改善箇所説明図

前照灯背面視

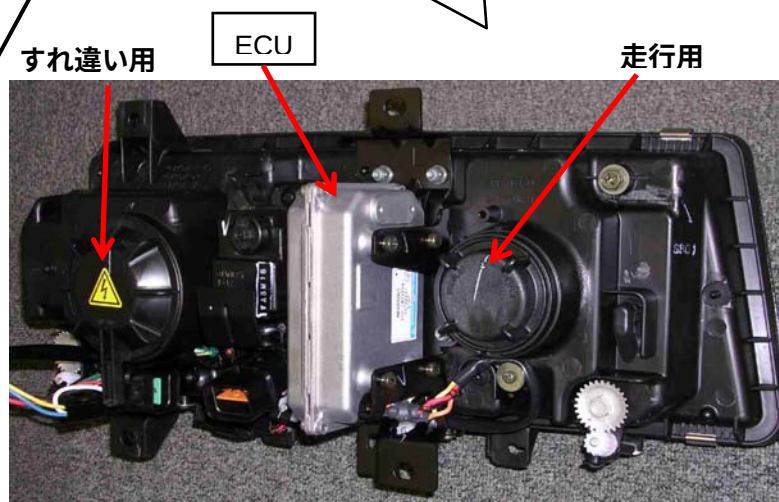
基準不適合発生箇所

放電式すれ違い用前照灯の電子制御ユニット（E C U）内部のプログラムが不適切なため、低温時に点灯直後の電圧低下を前照灯回路のショートと誤判定するものがある、また、当該E C U内部のインバータ回路のトランスに不良品が混入したため、ショートが発生し、コイルが損傷してE C Uが電力供給を停止するものがある。そのため、すれ違い用前照灯が不灯となるおそれがある。

全車両、当該E C Uの製造番号を点検し、対象となるE C Uが装着されているものは、対策品と交換する。
